Objet : Évaluation environnementale de la déclaration de projet emportant mise en compatibilité du POS de la commune de Roumazières-Loubert

**ANNEXE À L'AVIS DE L'AUTORITÉ ENVIRONNEMENTALE
au titre de l'évaluation environnementale de la déclaration de projet emportant mise
en compatibilité du Plan d'Occupation des Sols (POS) de Roumazières-Loubert**

-extrait du rapport de présentation -

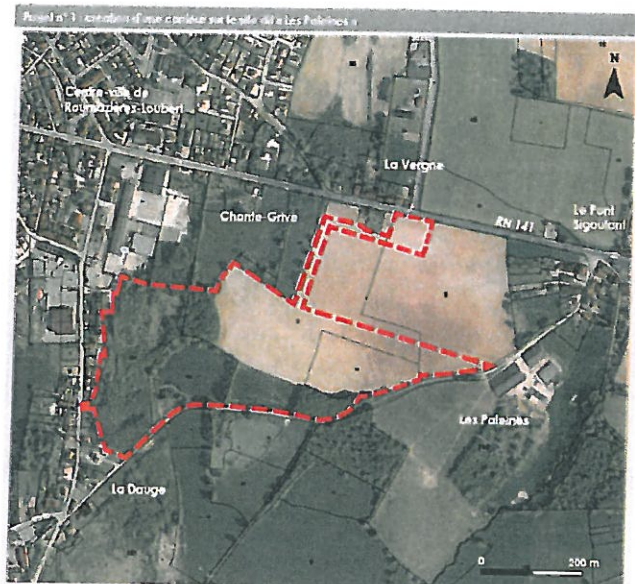
Sur le site des Paleines, concerné par la création d'une carrière, les problématiques majeures sont l'intégration paysagère (entrée est de la ville) et l'accessibilité des véhicules lourds à la carrière depuis la RN141.

Il est à noter plus particulièrement, que le site des Paleines ne peut être accessible aux poids lourds depuis la RN141, que sous réserve de la création d'un carrefour giratoire. Ce carrefour est également prévu dans les projets de la commune, afin de desservir la zone d'activités communautaire du « Bois de la Marque ». Il serait opportun de formaliser, dès que possible, l'engagement à réaliser ces aménagements routiers.

*-extrait du rapport de présentation -
en bleu, au sud, carrière existante
et en rouge, au nord, extension*

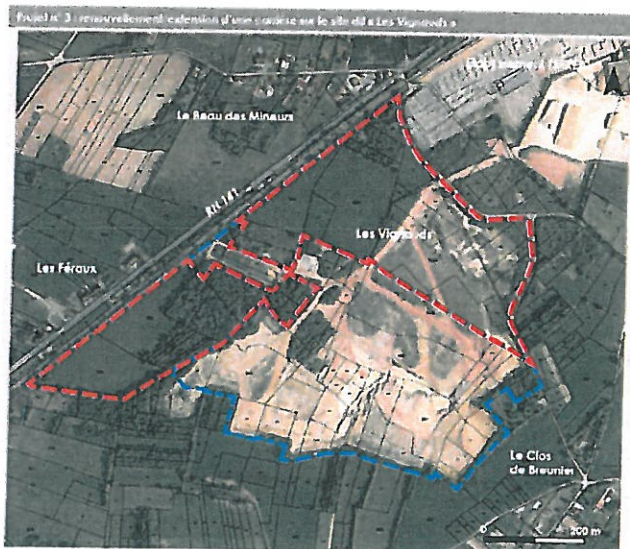
Le site de la Fidora concerne le renouvellement et l'extension d'une carrière. Ce site est situé à 700 mètres d'une ZNIEFF. Ce site est particulièrement intéressant sur les aspects de biodiversité, avec la présence de boisements et d'un plan d'eau.

Il aurait été également pertinent d'exclure la zone humide de la Fidora du secteur NCa. Cette zone humide est située en périphérie du secteur prévu pour l'extraction et doit être protégée lors de l'exploitation de la carrière. Pour mémoire, la préservation des zones humides est un enjeu majeur du SDAGE Adour-Garonne 2010-2015⁸.

*- compléments d'information -
en bleu, au sud, carrière existante
et en rouge, au nord, extension*

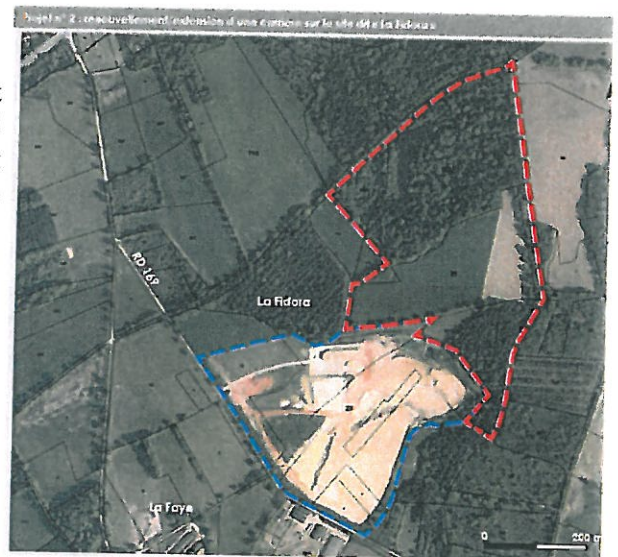
Le site des Vignauds, implanté à proximité immédiate de l'entreprise de fabrication de Terreal, est concerné par le renouvellement et l'extension d'une carrière. L'extension au nord intercepte le tracé de la future déviation de la RN141.

Tracé de la déviation de la RN 141 superposé au projet de carrière des « Vignauds »
(Source : étude d'aménagement foncier, Conseil Général de Charente, août 2011)

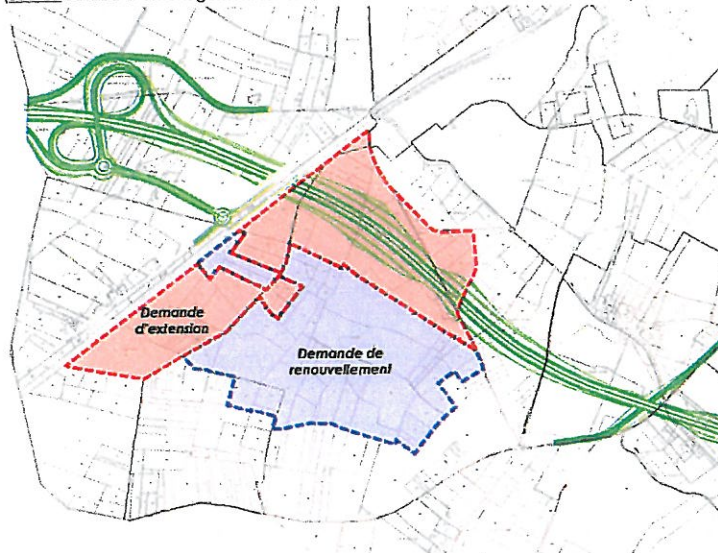
L'extension de la carrière des Vignauds intercepte l'emprise du tracé de la future déviation de la RN141. Pour mémoire, ce tracé a fait l'objet d'une déclaration d'utilité publique et d'un emplacement réservé pour l'État dans le POS.

Le dossier devrait toutefois mieux détailler les dispositions mises en œuvre pour rendre compatible ces 2 projets.
